Sheet: /1 Conectores/
File: 01_conectores.kicad_sch

Title: IC2S Extension Board Model 7 - EBM7-2608 - Load Cell 4AI

Rev: V2.3

Sheet: /8 Temperatura NTC/
File: 08_ntc.kicad_sch

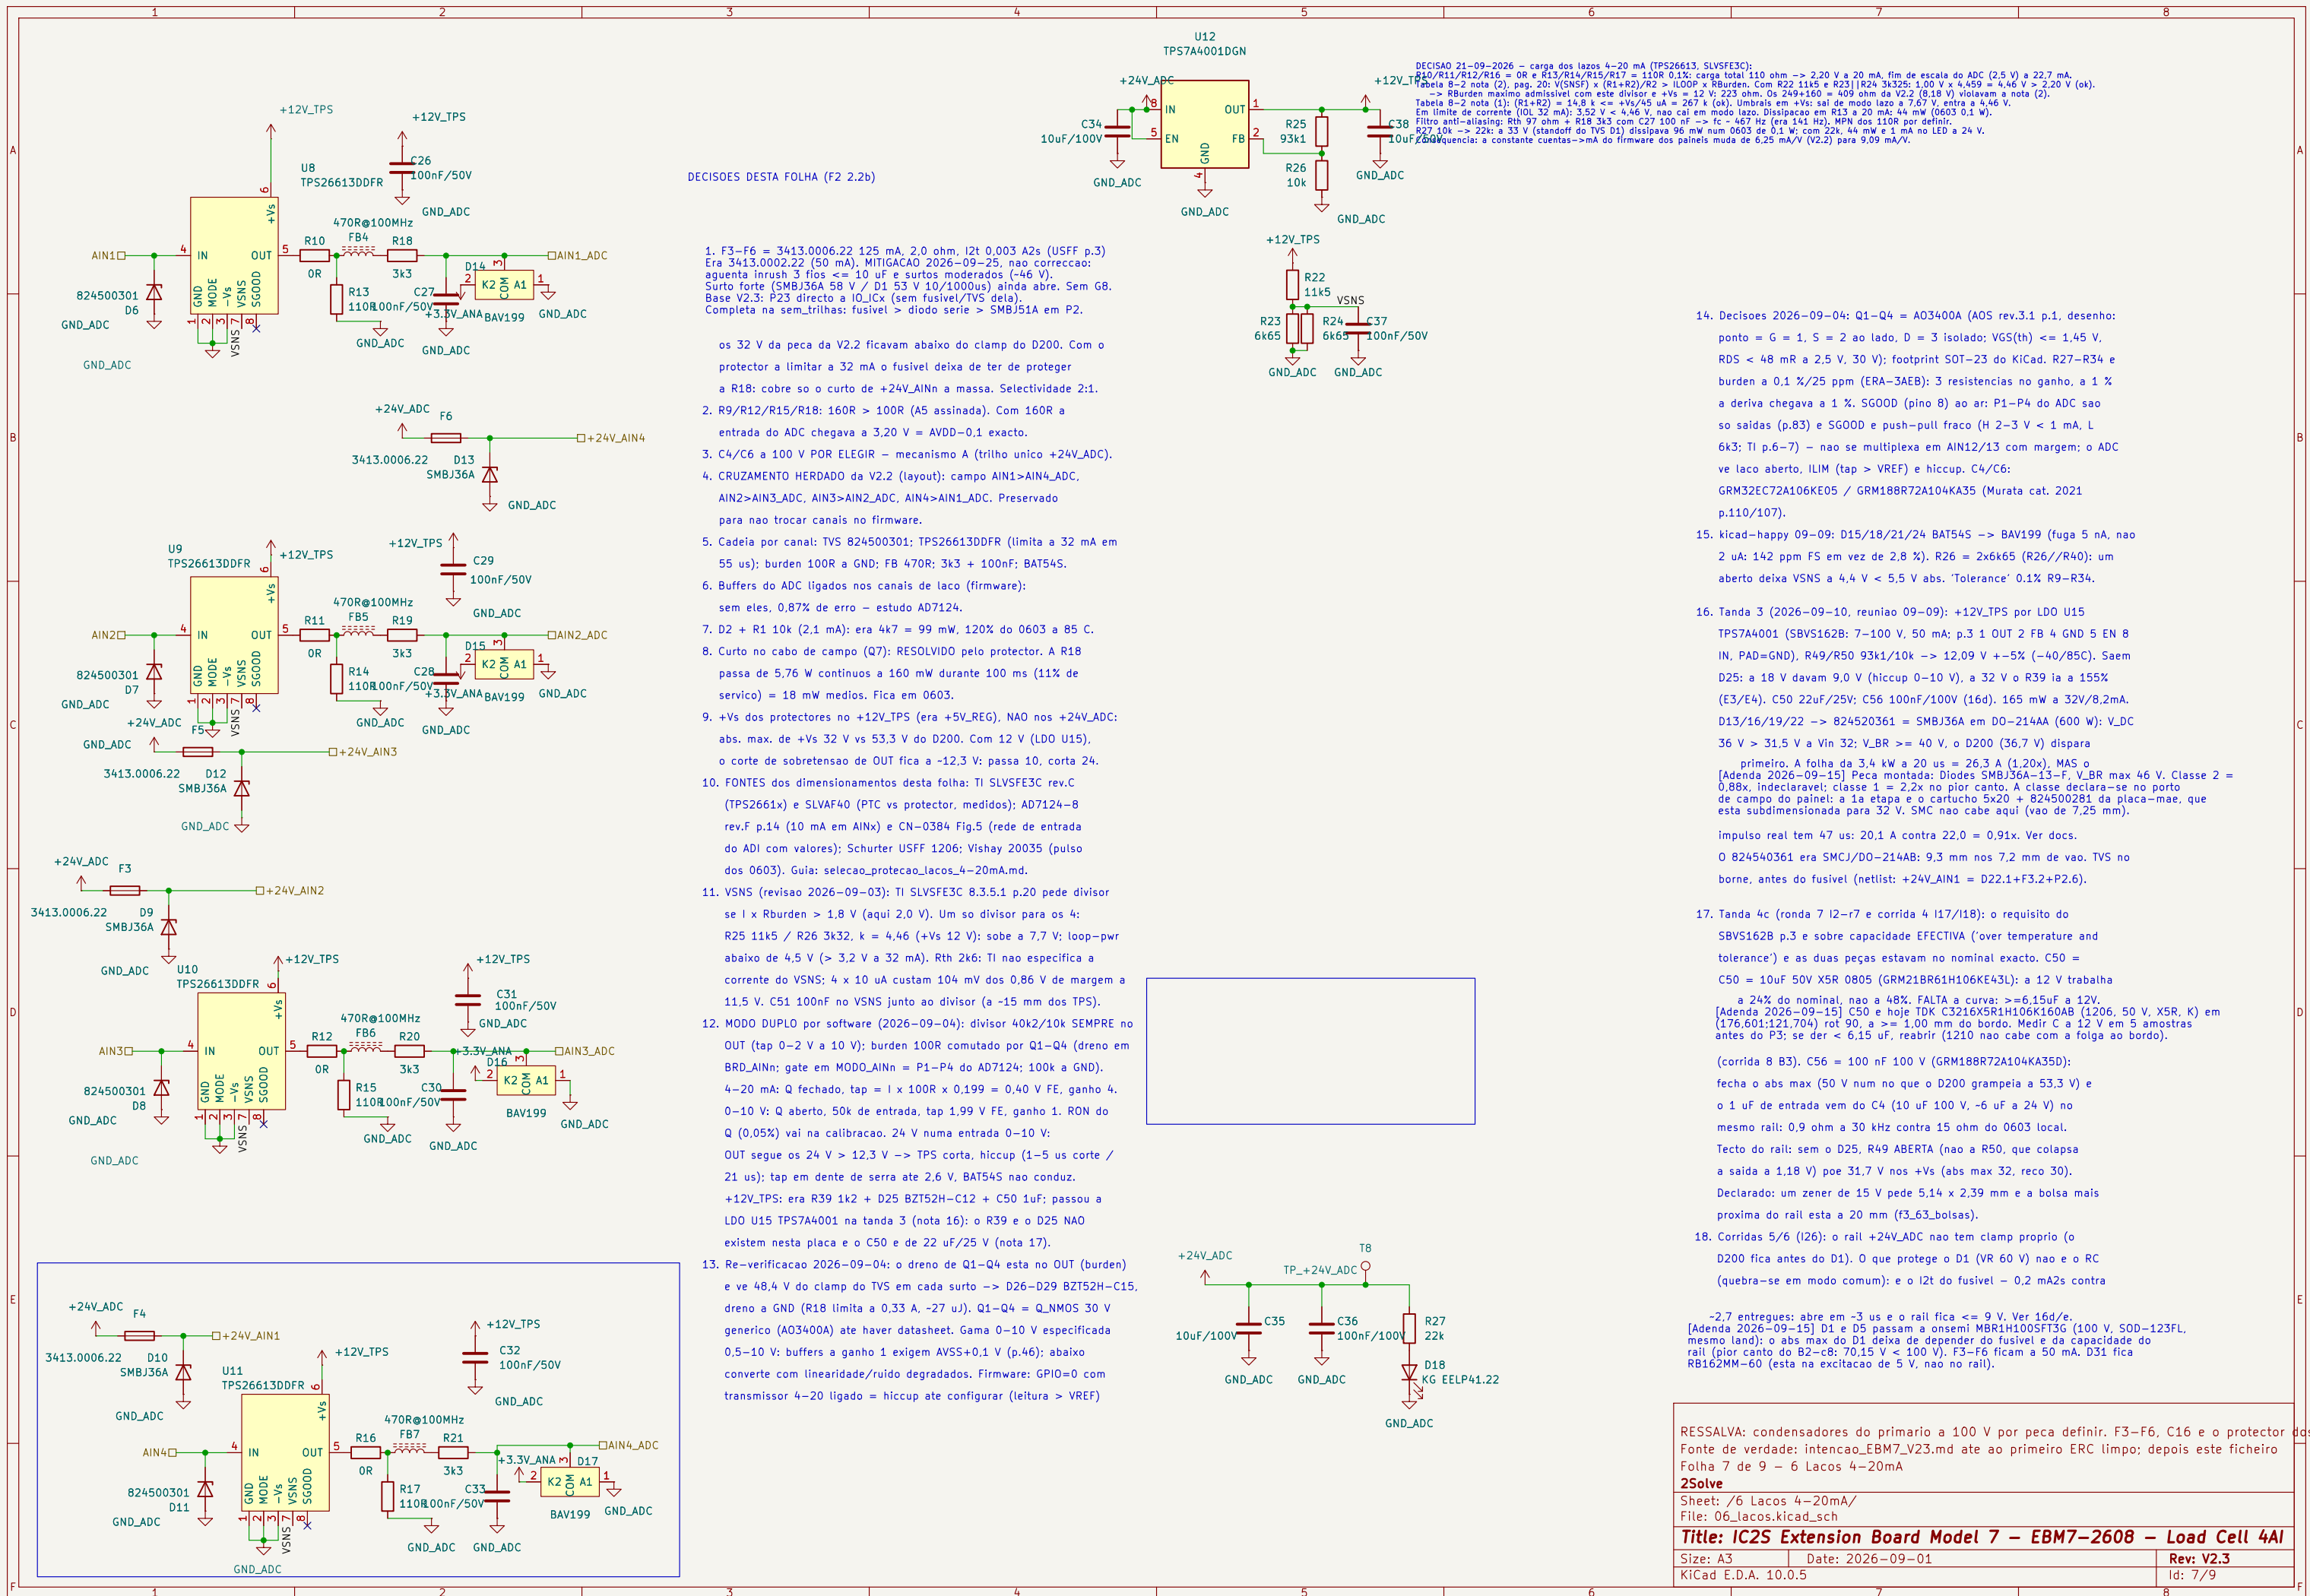
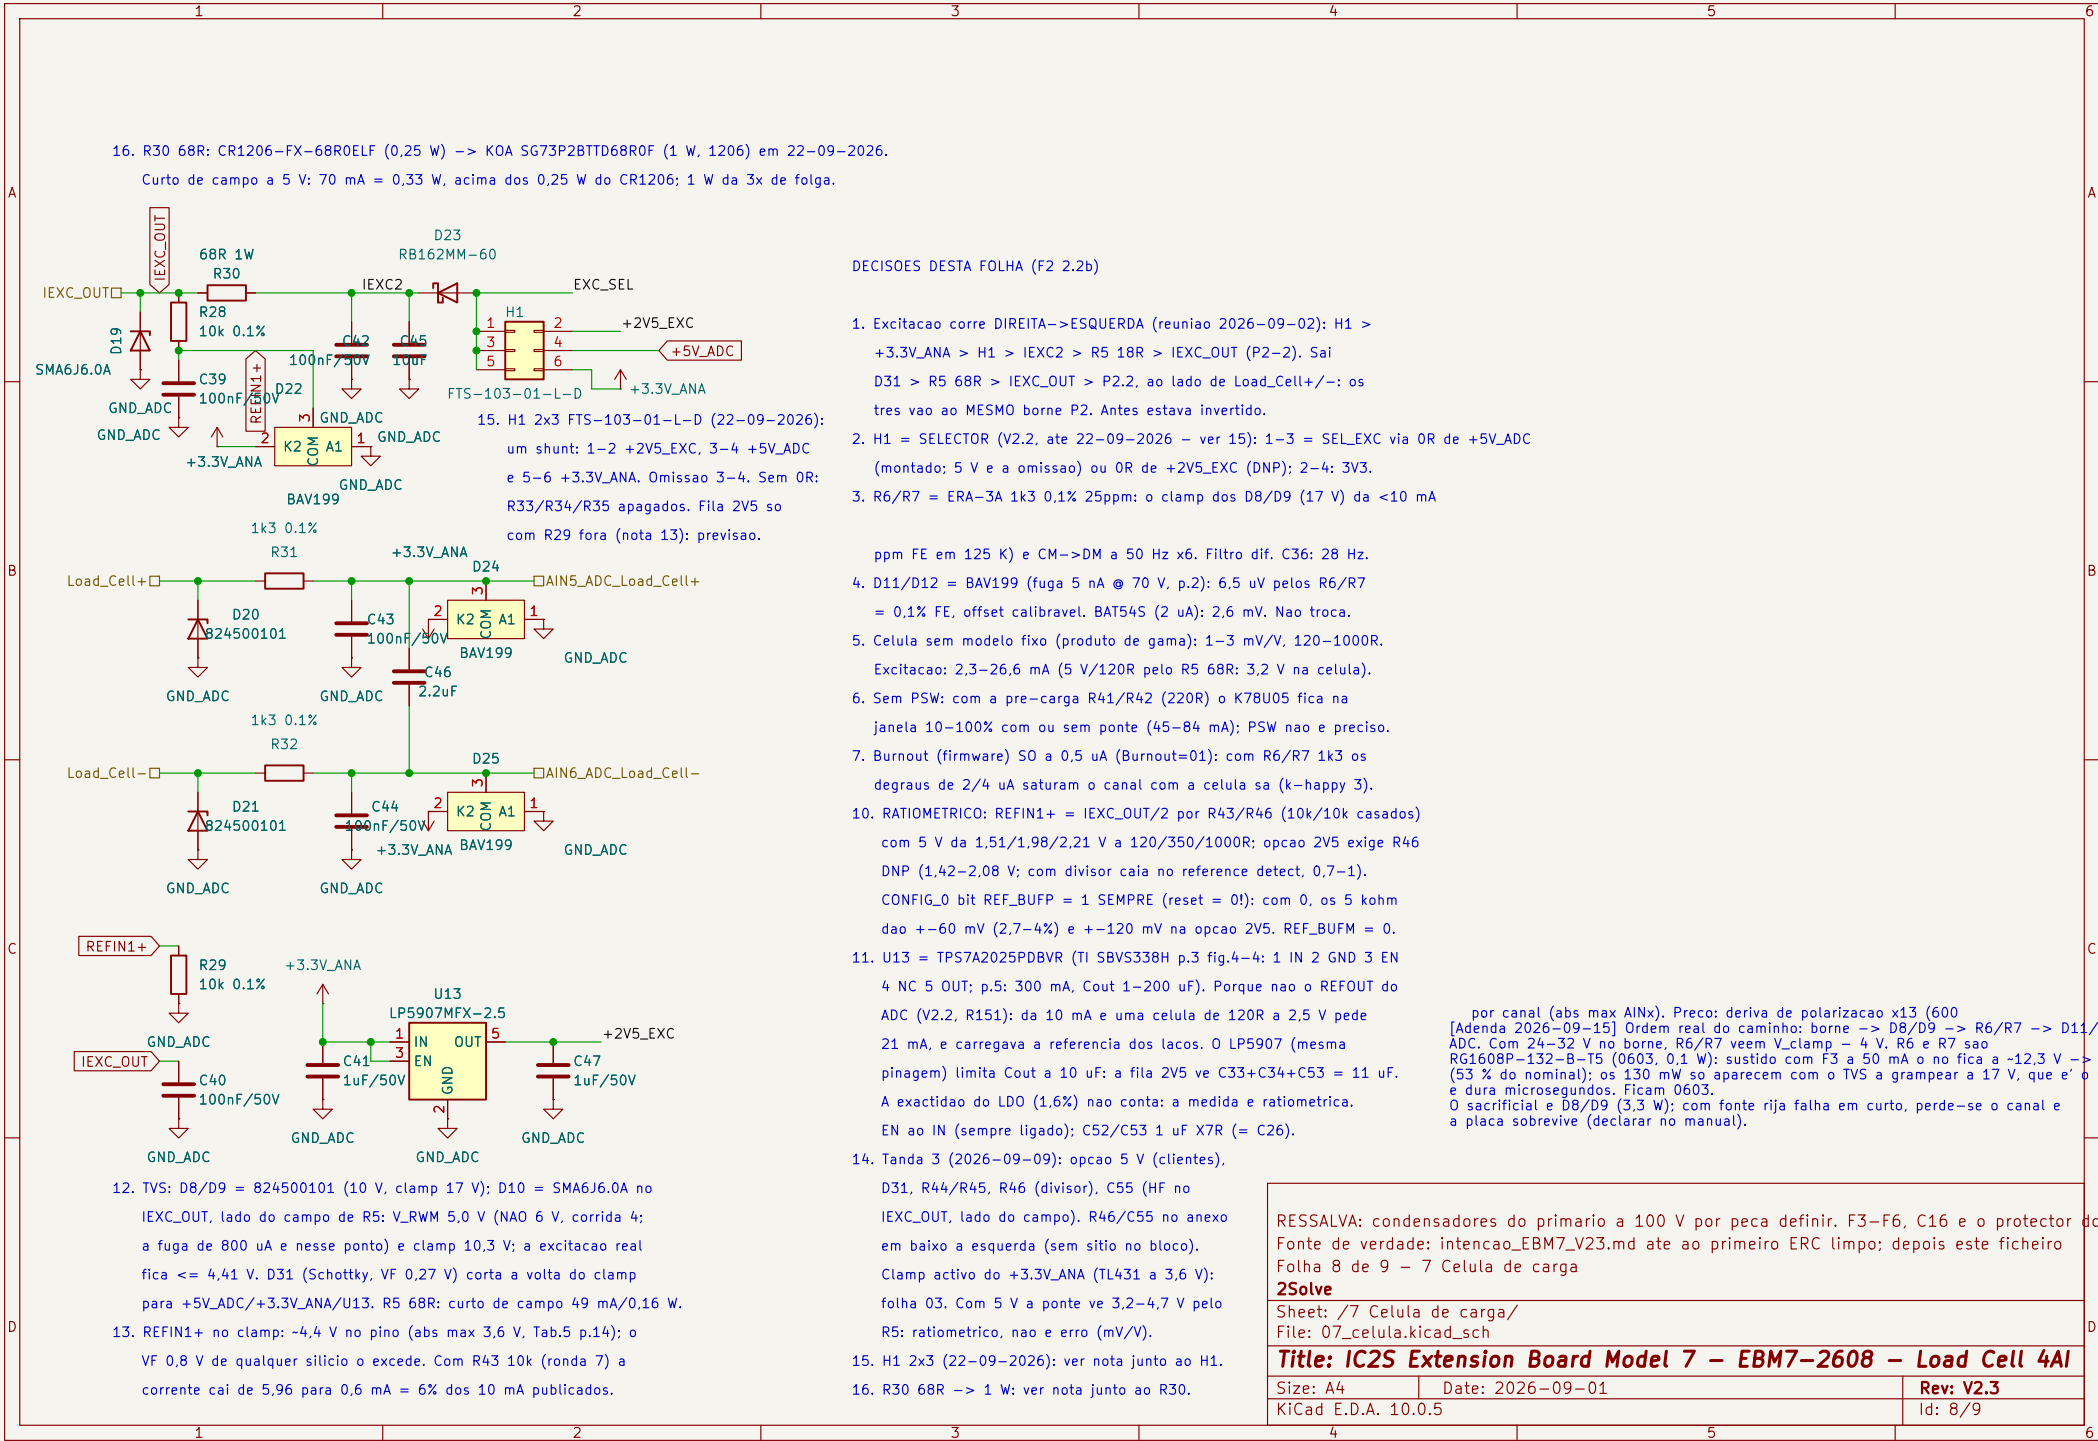
1. FINALIDADE: compensação de JUNTA FRIA para medida de TERMOPAR (reunião 2026-09-02). O NTC FICA na placa; nunca foi usado em campo até hoje.
2. VARIANTE da Fig. 126 do AD7124-8 (p.74): o NTC é excitado pelo REFOUT (não por IOUTx) e REFIN2 abrange o divisor todo. Ratiométrica, mas o código satura no frio (ver 7).

3. Divisor: $VREFADC > R20 \text{ (NTC } 10k) > R21 \text{ } 5k62 \text{ } 0,1\% > GND_ADC$. Leitura DIFERENCIAL AIN8/AIN9 por R22/R23 3k com filtro C42 10 nF. R21 ERA-3A e o braço de precisão.

4. $VREFADC = REFOUT$ do AD7124 (folha 5), rótulo global. $REF_EN=1$, $REF_SEL=REFIN2$ e $REF_BUFP=REF_BUFM=0$ no firmware.
5. Carga do divisor sobre o REFOUT: 100 uA (R21 22k), 1,0% dos 10 mA que o datasheet permite (pag. 7). Sem risco.

6. A inversão do divisor continua EXCLUÍDA (Portão 0, it. 6).
7. GAMA (kicad-happy 2026-09-09): R21 5k62 $\rightarrow$ 22k. $AIN9 = 2,5 \text{ V} \times R21 / (R21 + R_NTC) = 203 \text{ mV}$ a $-40 \text{ }^{\circ}\text{C}$ e $2,345 \text{ V}$ a $+85 \text{ }^{\circ}\text{C}$; dentro de $AVSS+0,1 \text{ V}..AVDD-0,1 \text{ V}$ (buffers, p.7) em toda a gama $-40..+85 \text{ }^{\circ}\text{C}$.
